REVISION ALLEGEE N°5

Réhabilitation du centre
aquatique "Val de Scie"
Nueil les Aubiers

Notice explicative

PLUI avant la révision allégée n°5

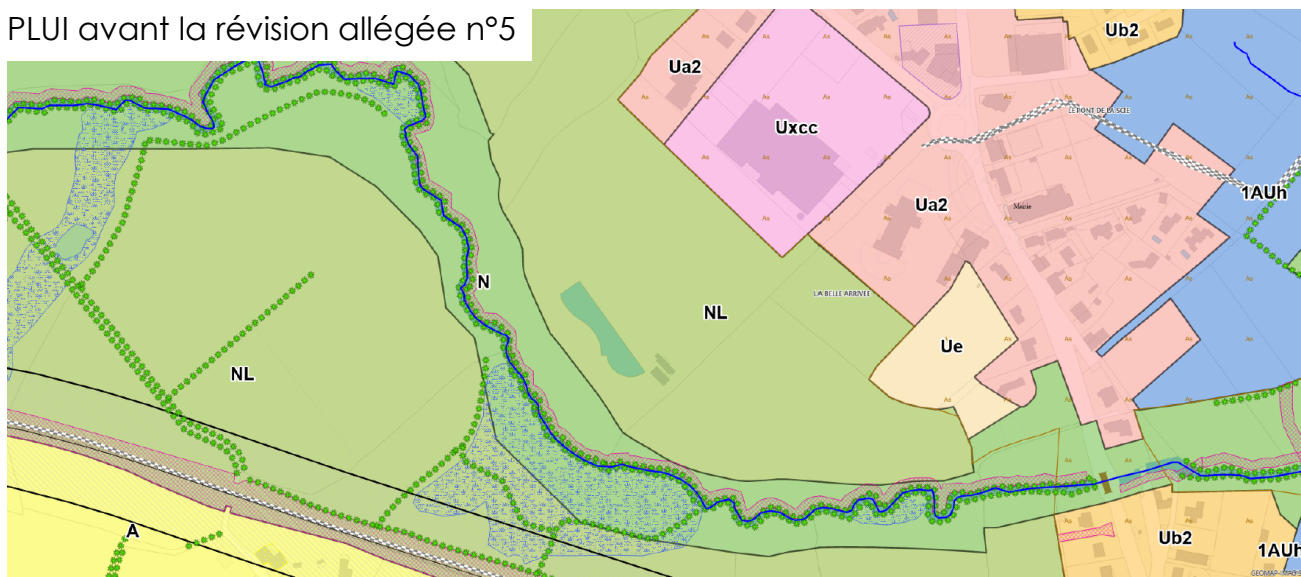
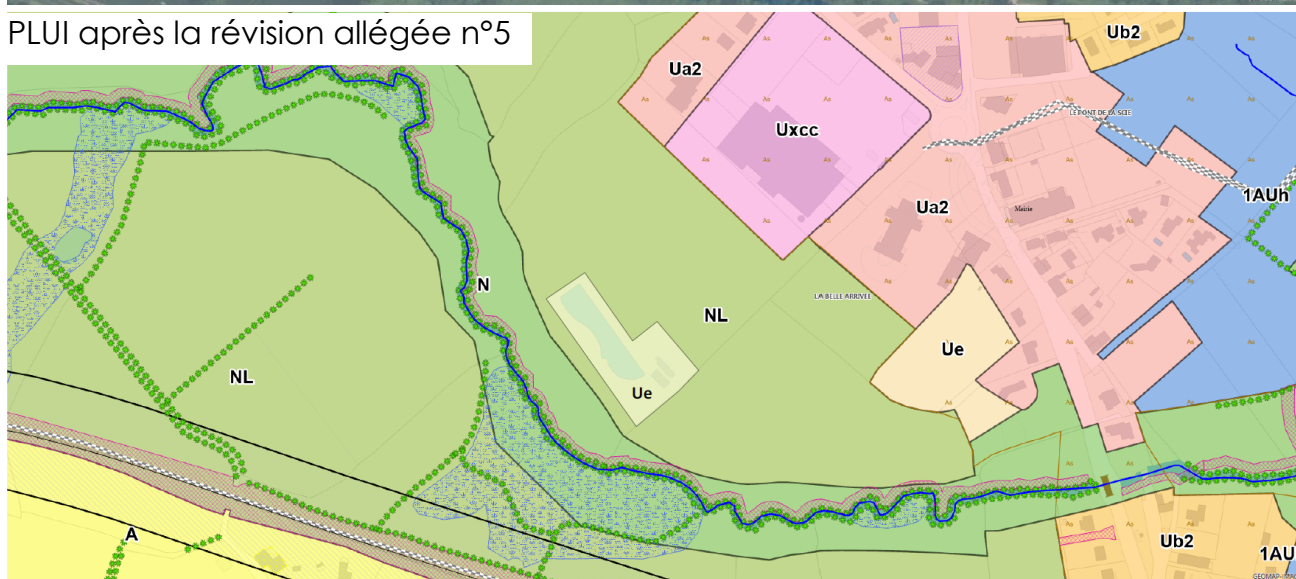
Or le projet de réhabilitation prévoit un nouveau bâtiment technique de 115m², nécessaire à la filtration et au traitement de l'eau. Le bâtiment sera édifié au nord du site, dans la continuité des bâtiments actuel. Cependant sa superficie dépasse le seuil admis dans ce type de secteur.

Il est donc proposé de revoir le zonage autour des bâtiments actuels et des bassins pour permettre la construction du nouveau bâtiment technique et éventuellement anticiper sur des besoins futurs d'installations d'ombrières ou pergolas au-dessus des plages, qui sont particulièrement exposées.

Le nouveau zonage proposé sur ce périmètre (parcelle cadastrée section 017 AK 347 pour partie, sur environ 7300m²) sera de type Ue. *Le secteur Ue correspond aux secteurs spécialisés pour l'accueil équipements d'intérêt collectif et services publics ayant une vocation de loisirs, sportive, culturelle ou touristique, administrative, sanitaire, éducative ou pédagogique, médico-sociale, technique.*

- La création d'environ 7300m² de secteur Ue ;
- La suppression de 7300m² de secteur NL.
